## 改善箇所説明図

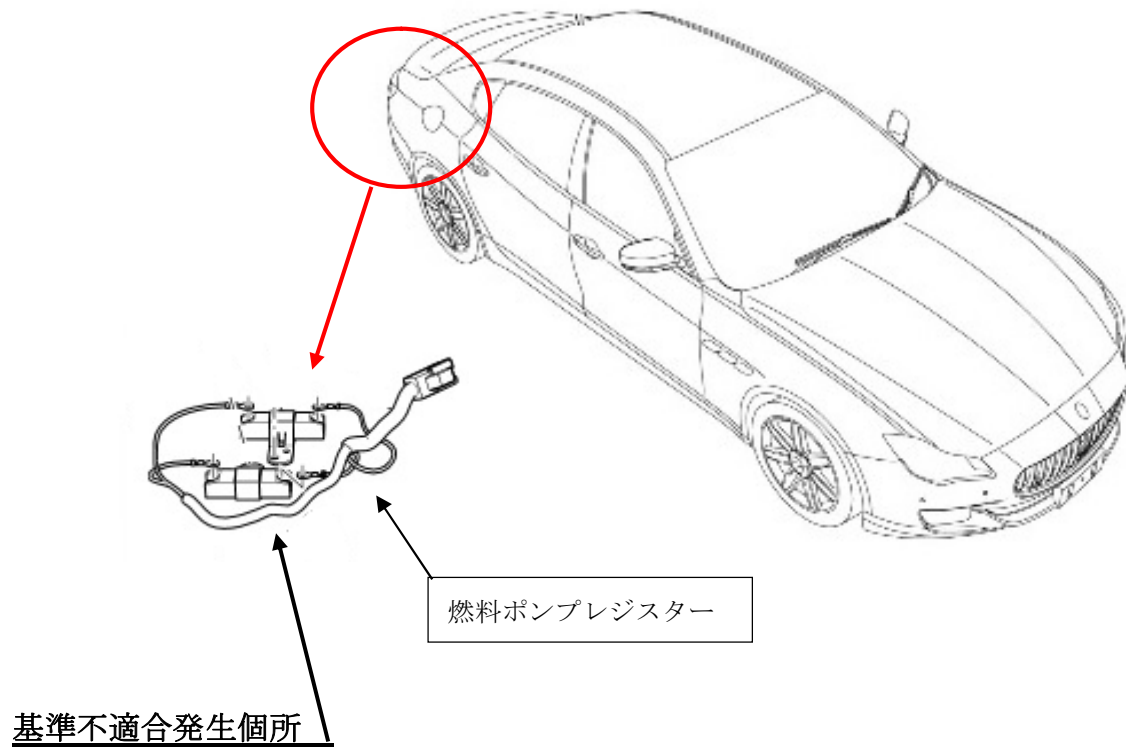
燃料装置において、電動燃料ポンプの作動電流を制御する抵抗器（レジスター）の選定が不適切なため、作動電流によりレジスターが早期に劣化することがある。そのため、そのままの状態で使用を続けると、レジスターが損傷して燃料ポンプの電源が断たれ、最悪の場合、走行中にエンジンが停止し、再始動できなくなるおそれがある。

全車両、燃料ポンプレジスターを対策品と交換をする。

トランクリッドストライカーへ黄色ペイントを塗布する。
